Pytania Oferentów do Pisemnego Przetargu Ofertowego nr DOiT/06/2024  
- uzupełnienie 2

na dzierżawę części nieruchomości gruntowych Organizatora o powierzchni 1 931 m<sup>2</sup> (część działki 191/22), dla której prowadzona jest księga wieczysta Nr KW GD1W/00089401/5 oraz nieruchomości gruntowych Skarbu Państwa o powierzchni 505 m<sup>2</sup> (działka 191/4, działka 191/5), dla których prowadzona jest księga wieczysta Nr KW GD1W/00041463/9, w lokalizacji Szpital Specjalistyczny im. F. Ceynowy, 84-200 Wejherowo, ul. dr A. Jagalskiego 10 - o łącznej powierzchni 2436 m<sup>2</sup>, w okresie od dnia 01.08.2024 roku do dnia 31.07.2029 roku w celu zorganizowania i eksploatacji infrastruktury związanej z systemem płatnych miejsc parkingowych na ogólnodostępnym parkingu.

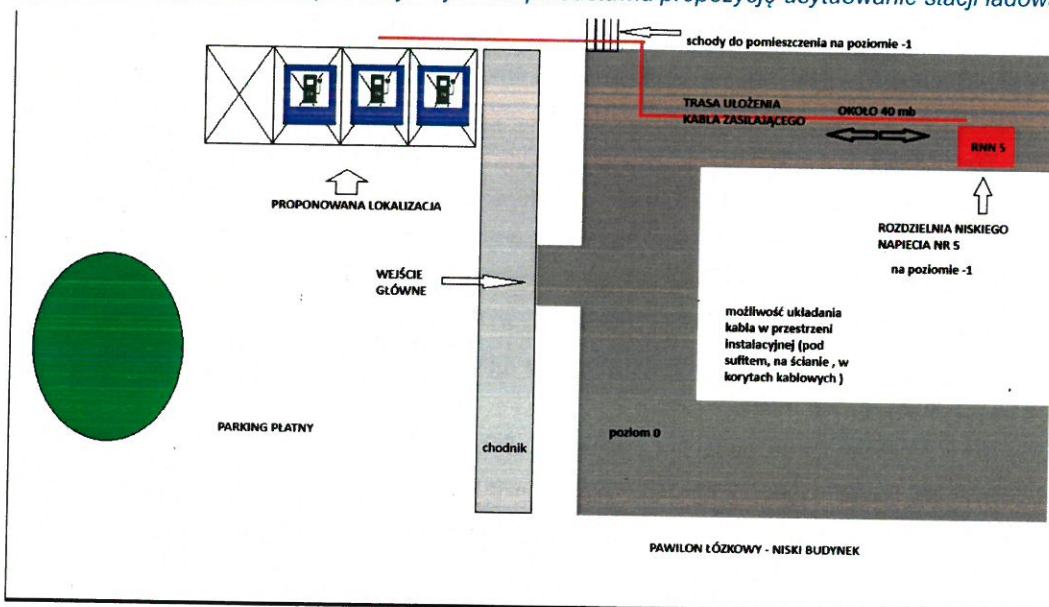
76. W punkcie 15c dotyczącym ładowarek Organizator informuje, że dostępna jest moc 22 kW. Prosimy o dokładne wskazanie miejsca przyłącza. Czy jeśli przyłączy jest w innym miejscu niż budynek niski czy Organizator dopuszcza umieszczenie ładowarek w jego pobliżu?

85. W odpowiedziach zawarta jest informacja, że jest dostępna moc 22kW dla stanowisk ładowarek, a nie ma żadnej instalacji, przyłączy wykonanych. Prosimy o odpowiedź na jakiej postawie zapewniacie Państwo o dostępnej mocy oraz prosimy o wskazanie miejsca z jakiego należy wyprowadzić kabel do docelowej lokalizacji ładowarek.

*Odpowiedź: Organizator na poniższym rysunku przedstawia propozycję usytuowania stacji ładowania oraz przyłącza.*

*Odpowiedź: Odpowiedz zawarta w Pytaniu nr 76. Dostępna moc określona została jako prognozowana dopuszczalna moc, która będzie zapewniała prawidłową pracę odbiorów w/w obwodów elektrycznych.*
